## NIEDERSCHRIFT ÜBER DIE ÖFFENTLICHE SITZUNG DES BAU-, MOBILITÄTS- UND UMWELTAUSSCHUSSES

Sitzungsdatum: Dienstag, 12.03.2024  
Beginn: 18:15 Uhr  
Ende: 20:05 Uhr  
Ort: Sitzungssaal des Rathauses

| <b>4</b>   | 73. Änderung des Bebauungsplans „Altstadtsanierung“ im beschleunigten Verfahren gemäß § 13 a BauGB für das Grundstück Karlstraße 33: Billigung nach erneuter öffentlicher Auslegung und Satzungsbeschluss  | 3/038/2024 |
| <b>5</b>   | 19. Änderung des Bebauungsplans „Froschholz“ im beschleunigten Verfahren gemäß § 13 a BauGB für das Grundstück Fl. Nr. 1000/78: Billigung nach öffentlicher Auslegung und Beschluss zur erneuten Auslegung   | 3/039/2024 |

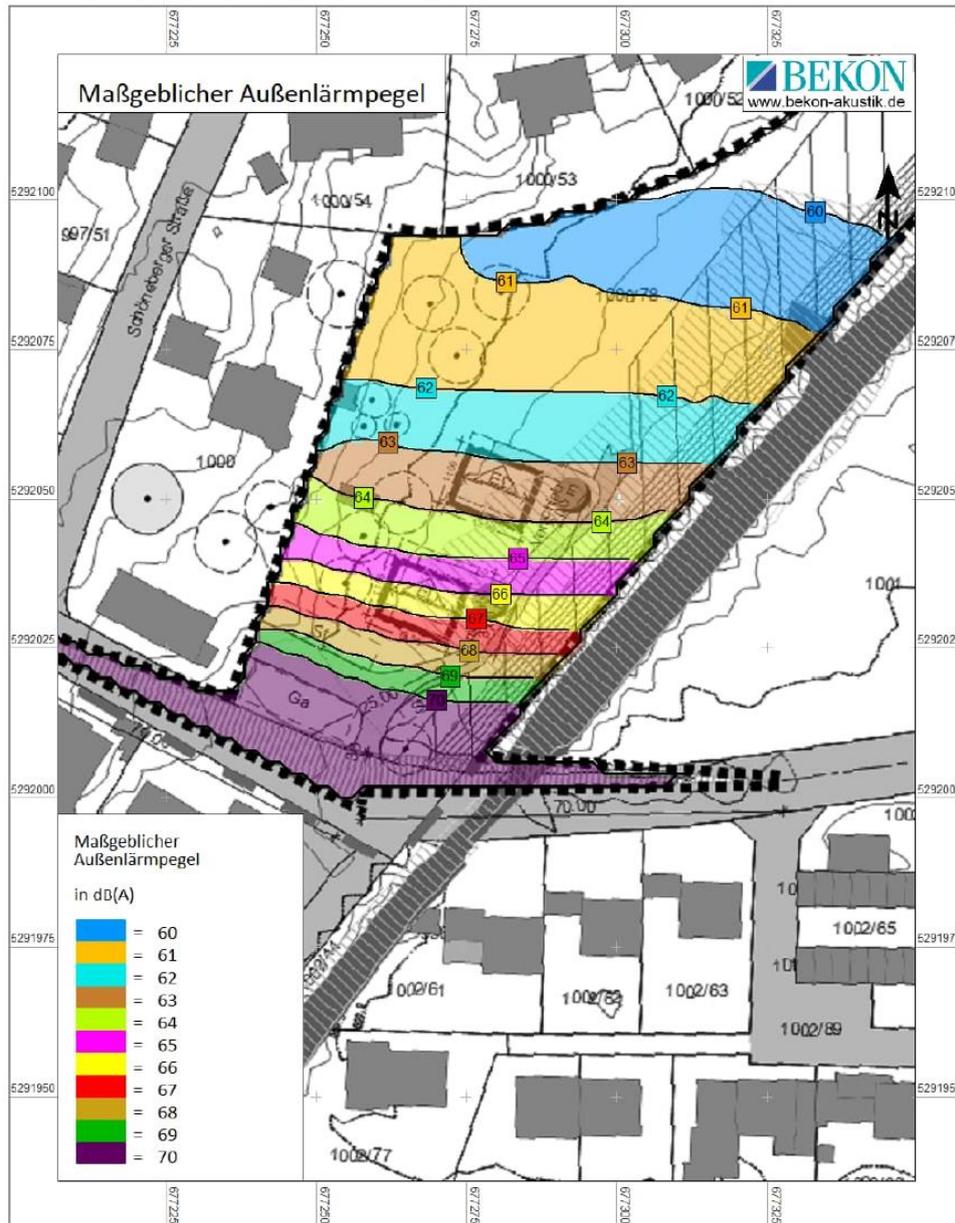
Hierbei wurde vor allem der Verkehrslärm berücksichtigt.

Der Bereich auf der südöstlichen Bachseite wurde lediglich als temporäre Baustellen-Lagerplatz für die umfangreiche Kanalsanierungs- und Kanalerneuerungsmaßnahme im Bereich der Fischhaberstraße verwendet und stellt kein Gewerbe dar.

Vom Ingenieurbüro wurden als Ergebnis der schalltechnischen Untersuchung Textvorschläge für den Bebauungsplan sowie die Begründung erarbeitet.

Die Grafik aus der Anlage 14.5 ist als Anlage zum Bebauungsplan festzusetzen

Wir haben die v. g. Bereiche in dem als Anlage beigefügten Lageplan M 1: 1000 (DIN A3) gekennzeichnet als:

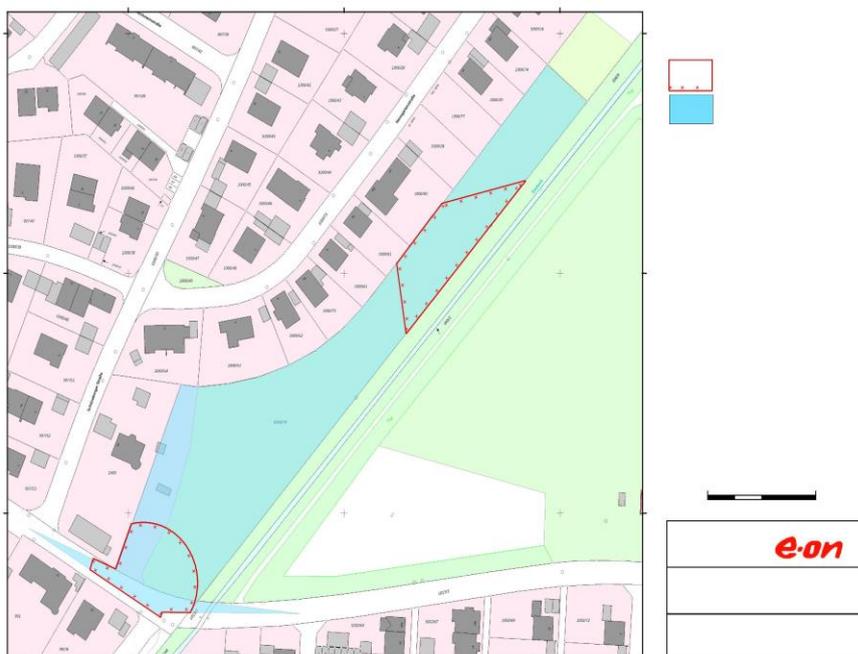
Im nördlichen und südlichen Teil des Geltungsbereichs entnehmen wir den Archivunterlagen Hinweise auf tagesnahen Uraltbergbau, der geplante Bauvorhaben gefährden kann.

„Umgrenzung von Flächen, bei deren Bebauung besondere Vorkehrungen gegen Einwirkungen des früheren Bergbaus erforderlich werden können (§ 9 Abs. 5 BauGB)“.

Diese Kennzeichnung ist in den Bebauungsplan zu übernehmen.

Der Entwurf ist zu ändern, indem in den Planteil folgende Festsetzung aufgenommen wird:

Haus Süd:

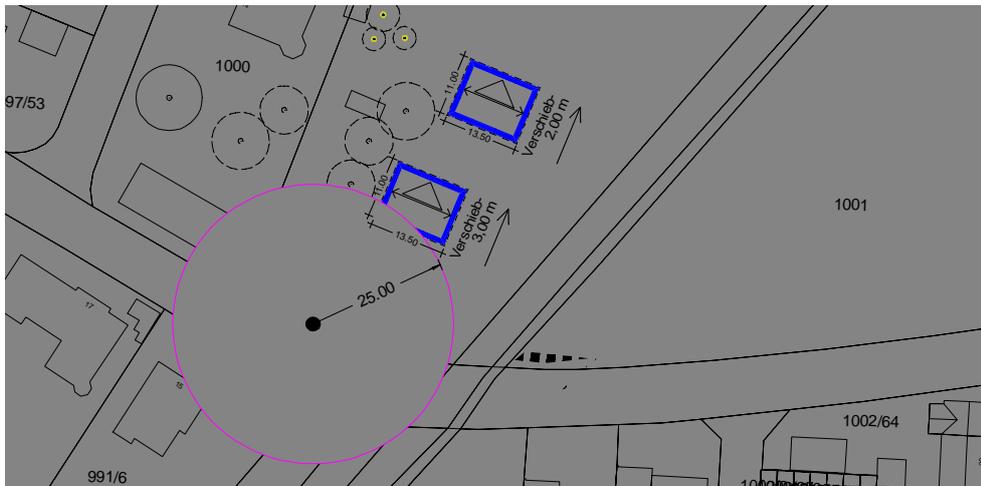
Die von E.ON SE in Ihrer Stellungnahme vom 21.08.2023 dargestellten Bereiche kennzeichnen in etwa die von Altbergbau betroffenen Teilflächen. Insbesondere die südliche Teilfläche, im Bereich der geplanten Wohnbebauung, muss untersucht oder die Lage der geplanten Wohnbebauung angepasst werden.

Der Bauraum des Hauses soll aus dem Einflussbereich des Wetterschachts geschoben werden – etwa 3,0 m nach Nordosten.

Planzeichnung mit Sichteintrag „Gebäude verschoben“

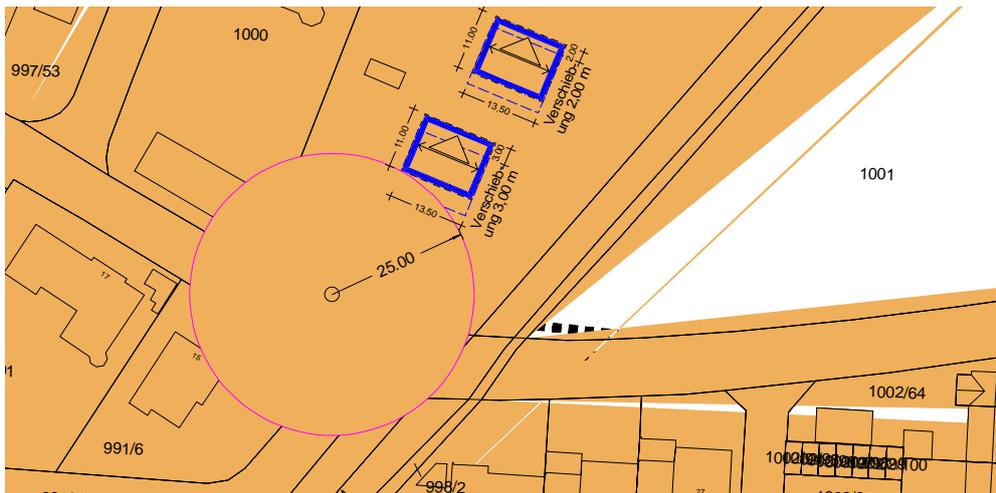
Verschiebung Bauraum Haus Süd – wie empfohlen – um 3 m nach Nordosten.

Verschiebung Bauraum Haus Nord um 2 m nach Nordosten, so dass der Abstand zwischen Haus Süd und Haus Nord annähernd erhalten bleibt.

Der Entwurf ist zu ändern, indem in den Planteil folgende Festsetzung aufgenommen wird:

### **3.2 Anlieger An den Eichen 38 und 38 a, Penzberg.**

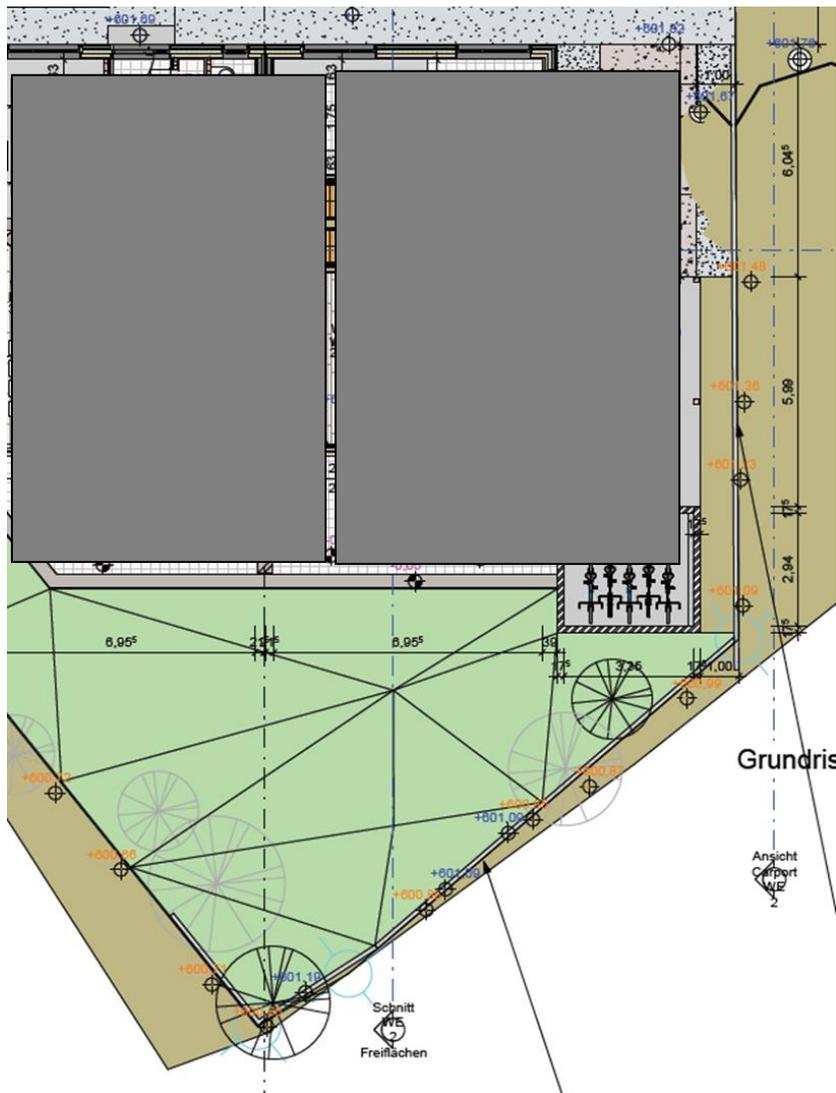
Der Anlieger An den Eichen 38 und 38 a führt aus, dass durch die bestehende Höhenlage ihres Grundstücks zur geplanten und realisierten Höhenlage der östlich vor ihrem Grundstück gelegenen Erschließungsflächen (Straße und öffentlicher Weg) sog. „Wildes Wasser“ aus den östlich vor dem Grundstück gelegenen öffentlichen Erschließungsflächen auf ihr Grundstück fließt

- und so ihr Grundstück in diesem Bereich überflutet
- sowie in diesem Zuge auch - je nach Jahreszeit und Witterung – ein mit Tausalz versetztes Schmelzwasser die Vegetation und die belebte Bodenzone auf ihrem Grundstück schädigt.

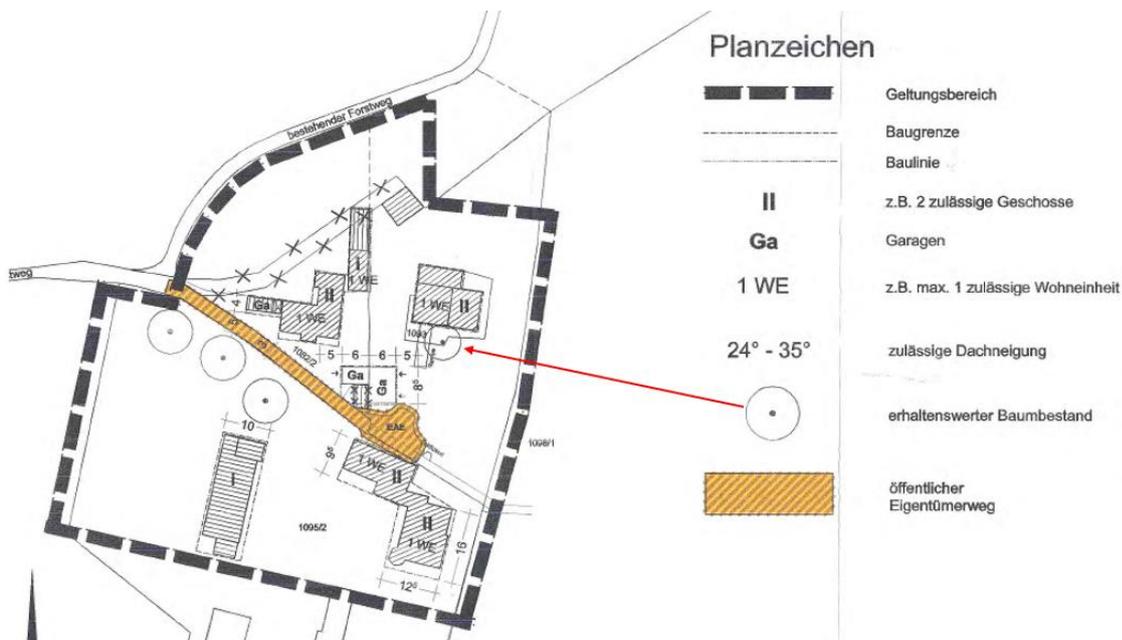
Im Vergleich zur Ursprungsplanung entfällt ein erhaltenswerter Baum auf der Fl. Nr. 1093 direkt südlich des Wohngebäudes. Ein Grund ist der Begründung nicht zu entnehmen. Sollte kein wesentlicher Grund vorhanden sein, empfehlen wir diesen Baum weiterhin als zu erhaltenswerter Baumbestand im Plan zu verzeichnen.

Der Baum, nach Angabe des Eigentümers eine um 200 Jahre alte Linde, erfreut sich nach Angabe des Eigentümers bester Gesundheit und soll nicht entfallen.
